监 理 通 知 单

工程名称: 交口县永头镇光伏发电平角上网项目

编号: SXLLJK-TZD-111

事由: 关于护坡支架组件安装相关事宜

组件间隙不符合要求

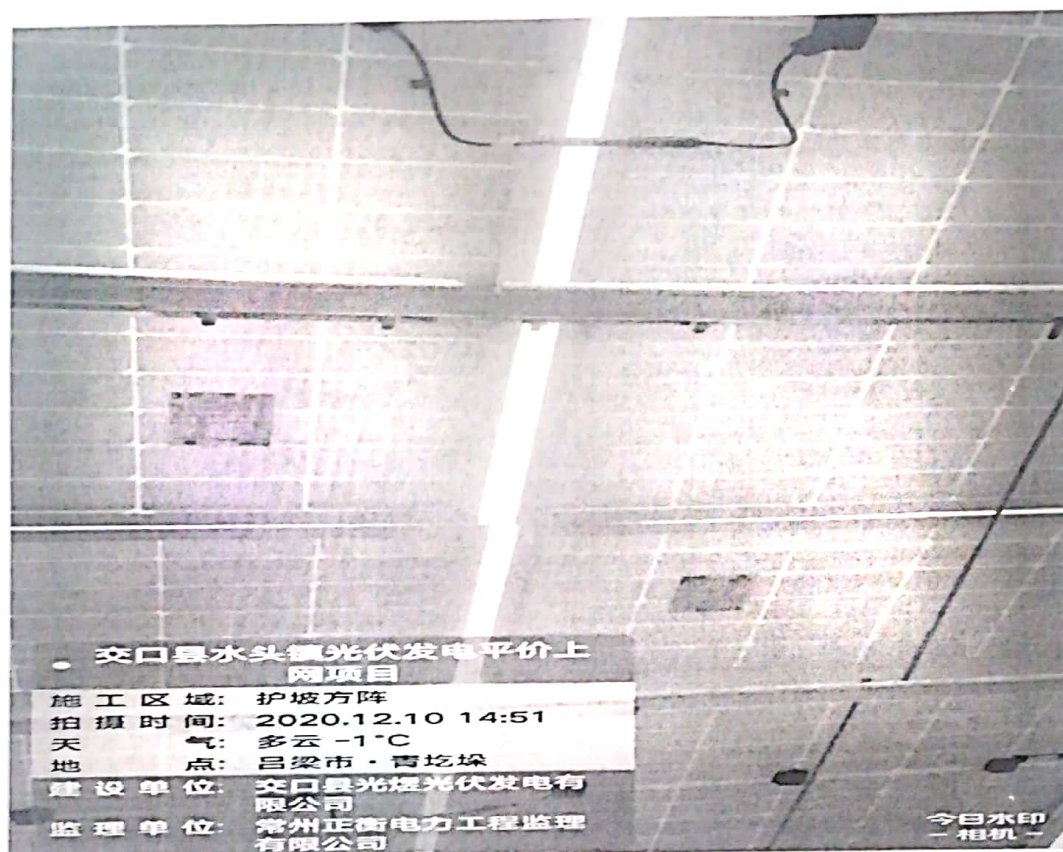
- 1、部分支架螺栓未紧固, 材料配备不齐全;
 - 2、部分檩条安装不平整, 斜撑安装不规范;
 - 3、支架安装扩孔后未处理, 部分材料锈蚀;
 - 4、组件间隙不符合图纸设计要求, 存在严重的质量隐患;
- 现要求你单位对以上问题立即进行整改, 严格按照图纸设计要求施工, 整改完成后通知我方监理现场验收, 验收合格后方可进行下道工序施工。
